## Keuringsverslag van een elektrische laagspanning- en zeer lage spanningsinstallatie

NIET CONFORM

Straatnaam Notebaertstraat  
Huisnummer 8  
Busnummer 101  
Postcode 8370  
Gemeente BLANKENBERGE  
Land België

Controlebezoek van een huishoudelijke installatie volgens (KB 08/09/2019) - AREI Boek 1- 6.5. en 4.2.4.3.

Afbeelding schakel- en verdeelbord:

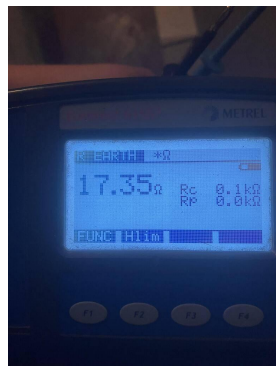
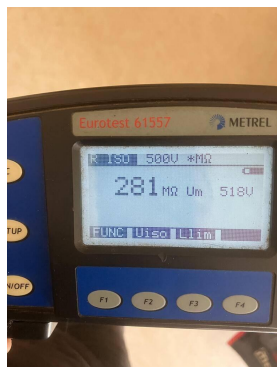
<b>Visueel nazicht (algemeen)</b>	NOK	<b>Directe aanraking</b>	NOK	<b>Indirecte aanraking</b>	OK
<b>Aansluitingen</b>	NOK	<b>schema in bijlage door Aceg vzw</b>	NA		
<b>Equipotentiale verbindingen</b>	niet van toepassing	<b>Doorsnede geleiders</b>	NOK		
<b>Continuïteit</b>	OK	<b>Verlichting / toestellen</b>	NVT

I5.11 Interne verbindingen en/of doorsnede van de verdeelrails en verbindingen in het bord zijn onvoldoende. (Boek 1 Onderafdeling 4.4.1.1. en 4.4.1.5.)

I8.08 De geleiders van het type VOB moeten in daarvoor bestemde buizen, kabelgoten geïnstalleerd worden. (Boek 1 Onderafdeling 5.2.9.3. en 5.2.9.6.)

I9.13 Toestellen zonder bodem moeten bevestigd worden op aangepaste montageplaten. (Boek 1 Afdeling 5.1.4. en 5.3.5.2. en 5.3.5.4.)
